MARIJAMPOLĖS SAVIVALDYBĖS ADMINISTRACIJA

DĖL GAUTŲ RAŠYTINIŲ PAKLAUSIMŲ

Marijampolės savivaldybės administracija (toliau – Perkančioji organizacija) atviro (supaprastinto) konkurso būdu vykdo mokslo paskirties pastato (mokyklos) Mokolų g. 61-1, kapitalinio remonto darbų pirkimą (toliau – Pirkimas). Skelbimas apie Pirkimą 2025 m. gruodžio 16 d. paskelbtas Centrinėje viešųjų pirkimų informacinėje sistemoje <https://viesiejipirkimai.lt> (toliau – CVP IS), Pirkimo Nr. 5895143.

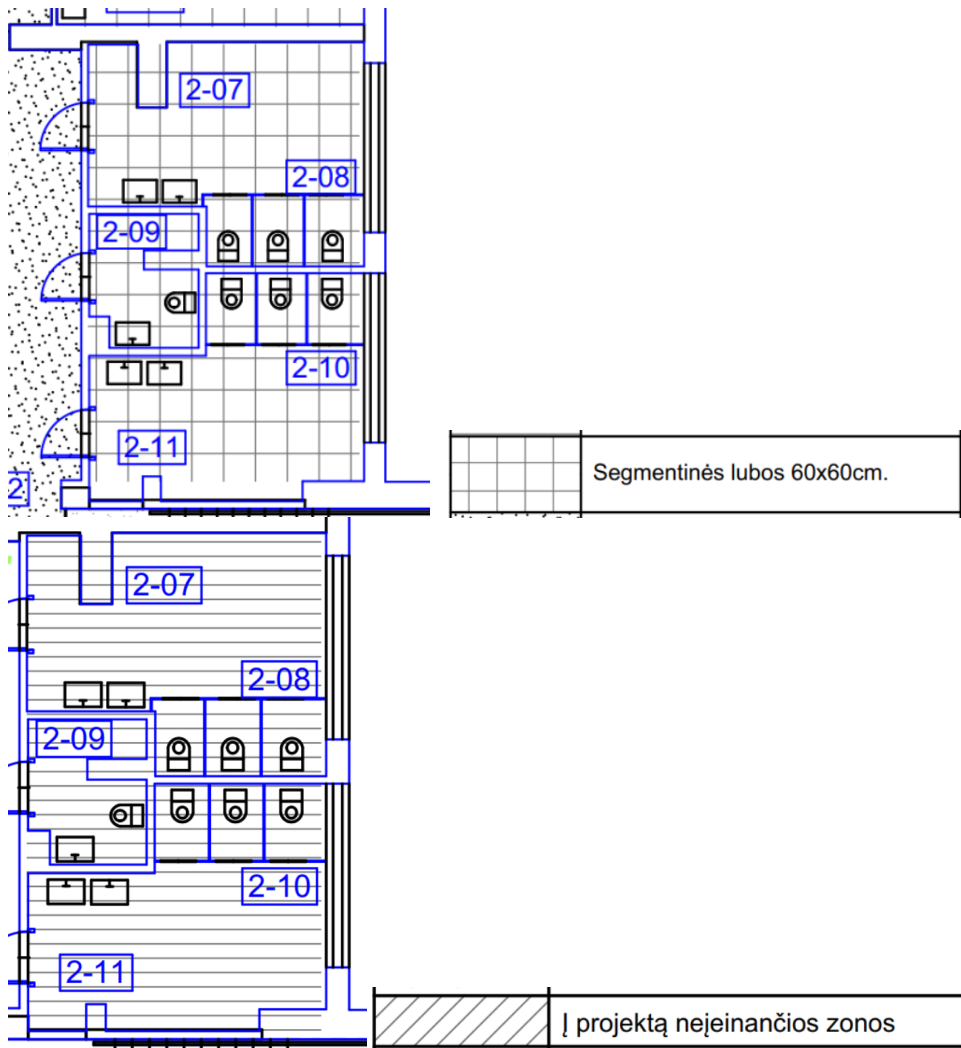
1. Klausimas. Dėl durų: 38-am puslapyje – skyrius 7.1 aprašyme aprašyta, kad yra paprastų durų ir garsą izoliuojančių durų. O 44-o puslapio lentelėj parašyta, kad iš viso yra 70 vnt. stiklintų durų. Prašau patikslinti kiek ir kokių durų reikia(kokia komplektacija).

Atsakymas į 1 klausimą. Durų kiekis -70vnt, dažytos durys su stikliniu langu pagal reikalavimus ŽN su negalia. Žiūr. TS specifikacijose. Vitrininės pertvaros su stiklinėmis durimis yra numatytos stiklinių vitrinų žiniaraščiuose. Patikslinta informacija pridedama. (Vitrinų žiniaraščiai, išsklotinės, brėžiniai).

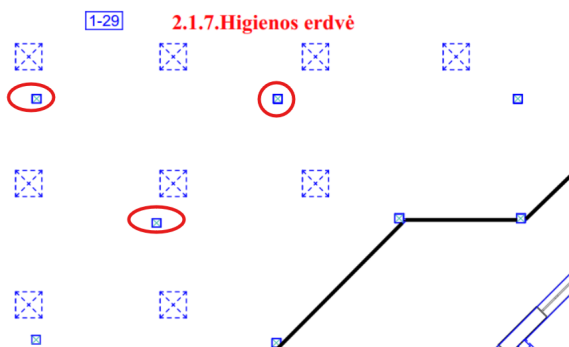
4. Klausimas. Darbų kiekių žiniaraštyje nenurodytas sporto salės lubų/sijų/santvarų dažymo kiekis. Patikslinkite, nes brėžinyje (PRB/MM/24/009-TP-SA-BR-10) numatytas dažymas.

Atsakymas į 4 klausimą. Kiekis numatytas, paskaičiuotas, įtrauktas į bendrą kiekį.

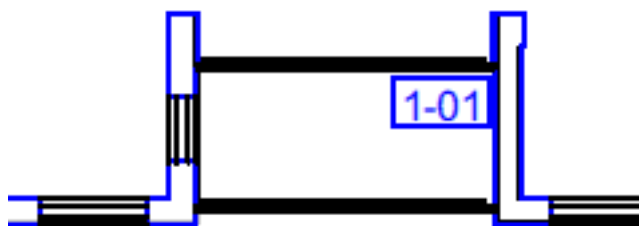
12. Klausimas. GS dalyje PRB/MM/24/009-TP-GS-BR-01 laiptinėse suprojektuotos priešgaisrinės durys/vitrinos su reikalavimais, kurie skiriasi/nėra numatyti nuo SA dalies. Patikslinkite kiek ir kokių priešgaisrinių durų reikia įrengti, pateikite durų žiniaraštį.

Atsakymas į 12 klausimą. Informacija papildyta sąnaudų žiniaraščiuose, bendrastatybiniuose brėžiniuose ir vitrinų išsklotinių brėžiniuose. Papildoma informacija pridedama.

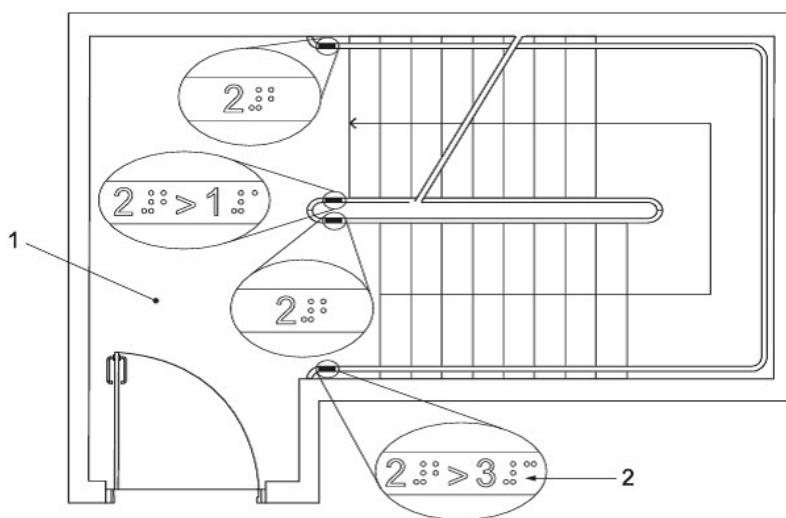
20. Klausimas. Projekto SA dalyje nurodyta:

Vizualinių informacinių stendų pritaikymas žmonėms su negalia (ŽN).

Prašome pateikti technines specifikacijas ir kiekius, darbų ir medžiagų įsivertinimui.

Atsakymas į 20 klausimą. Tai tarpusavyje susiję reikalavimai -pateikta vitrinų brėžiuose, kiti sprendiniai baldų projekte (projektas rengiamas atskirai).

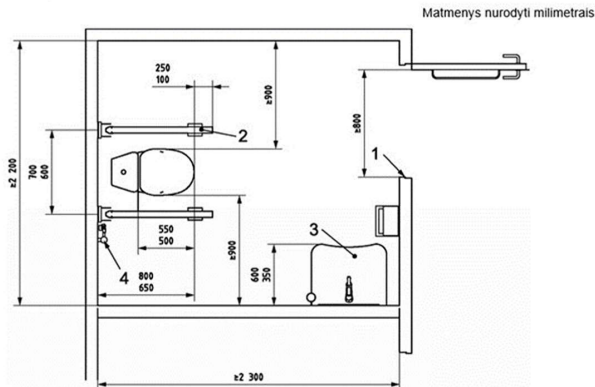
21. Klausimas. Projekto SA dalyje nurodyta:

8.3. Vaizdinė ir taktilinė informacija.

Mažiausias regimasis gretimo fono kontrastas turi atitikti reikalavimus pagal LRV skalę - > 60 balų.

7.6. Laiptinių remontas.

Laiptinių pakopos ir aikštelės remontuojamos, numatoma epoksidine derva, atitinkanti GS reikalavimus. Grindjuostės iš epoksidinės dervos, h-10cm. Spalva ir frakcija derinama su architektu, darbo projekto metu. Esami porankiai išmontuojami. Numatomi nauji turėklai – dažyti stačiakampiai vertikalūs strypai 12x12mm skersmens. Medinis porankis 40x100mm. Porankiuose numatomas led apšvietimas. Papildomai ties strypais numatomos informacinės aplikacijos – „kalbančios laiptinės“ Laiptų apačia ir visos konstrukcijos glaistomos, dažomos sienų spalva.

Prašome pateikti technines specifikacijas ir kiekius šiems darbams įsivertinti

Atsakymas į 21 klausimą. Techninės specifikacijos ir sąnaudų žiniaraštis patikslinti.

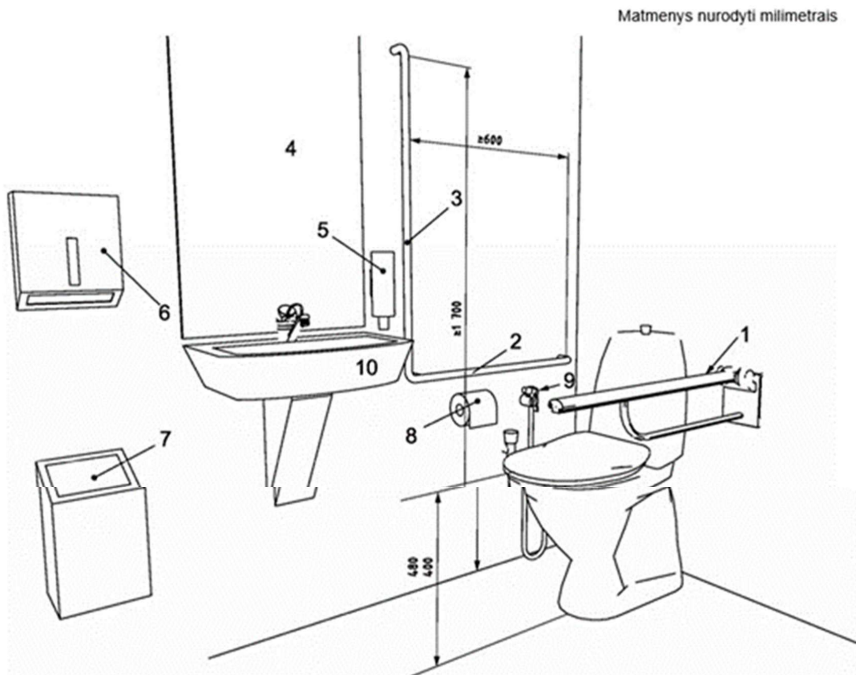
22. Klausimas. Projekto SA dalyje nurodyta:

8. Patalpų pritaikymas žmonėms su negalia. (ŽN) San. mazgo įrengimas.

26.4.2 A tipo tualetas su šoninio persėdimo iš abiejų pusių galimybe

Charakteristikos (žr. 36 ir 37 paveikslus):

- šoninio persėdimo iš abiejų pusių galimybė;
- praustuvo ir unitazo nekludoma manevravimo erdvė;
- nepriklausomas vandens šaltinis šalia unitazo sėdynės;
- horizontalūs turėklai abipus unitazo;
- tualetinio popieriaus dozatoriai ant abiejų užlenkiamųjų turėklų.

Patikslintose TS (SA) šie darbai nenumatomi. Prašome informuoti ar reikia vertinti šiuos darbus ir medžiagas, jei taip prašome pateikti ŽN turėklų, veidrodžių, muilo dozatorių, rankų džiovintuvų, šiukšlinės, tualetinio popieriaus dozatoriaus technines specifikacijas ir kiekius.

Atsakymas į 22 klausimą. ŽN įrengiamas 1 taškas, tad vadovautis TS aprašu. Komplektacija tikslinama darbo projekto metu.
